Recueil des avis issus de la consultation auprès des ministères et organismes

Projet : Projet éolien Des Neiges - Secteur Charlevoix

Numéro de dossier : 3211-12-243

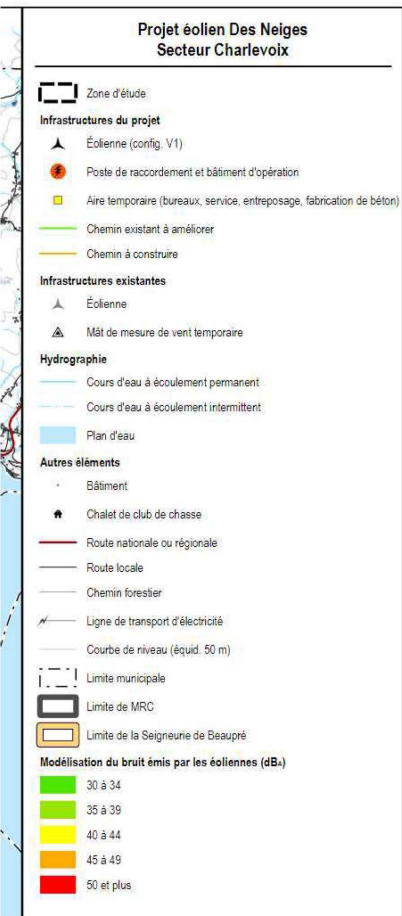
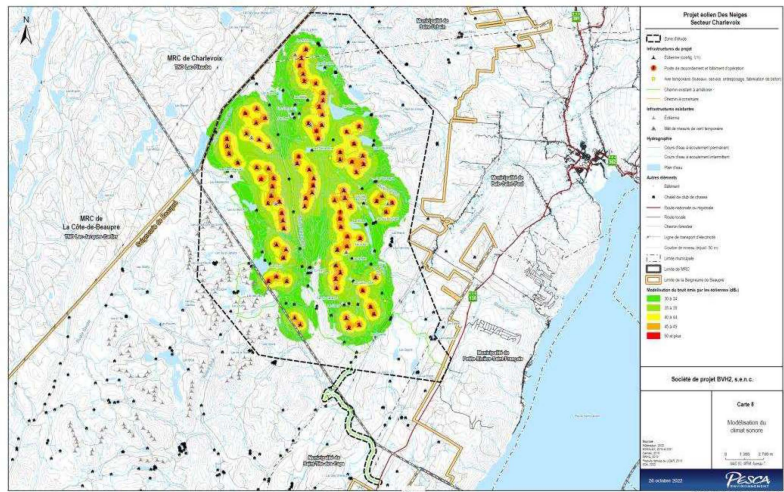
La méthode de calcul utilisée a permis de prédire le niveau sonore moyen continu équivalent pondéré A, L_{Aeq} (tel qu'il est décrit dans les parties 1 à 3 de la norme ISO 9613-2). Les paramètres utilisés pour le calcul sont les suivants :

- Nacelle à 108 m du sol;
- Niveau de puissance acoustique maximale de l'éolienne : 107,1 dBA;
- Spectre de fréquences sonores divisé en tiers d'octave;
- Topographie : courbes de niveau aux 10 m;
- Température de 10 °C et humidité relative de 70 %.

La modélisation a tenu compte d'un facteur d'utilisation de 100 % du parc éolien, c'est-à-dire le fonctionnement de toutes les éoliennes du parc à leur puissance maximale, et de la direction du vent entraînant le bruit de chacune des éoliennes vers un même récepteur, conditions qui ne peuvent survenir au terrain.
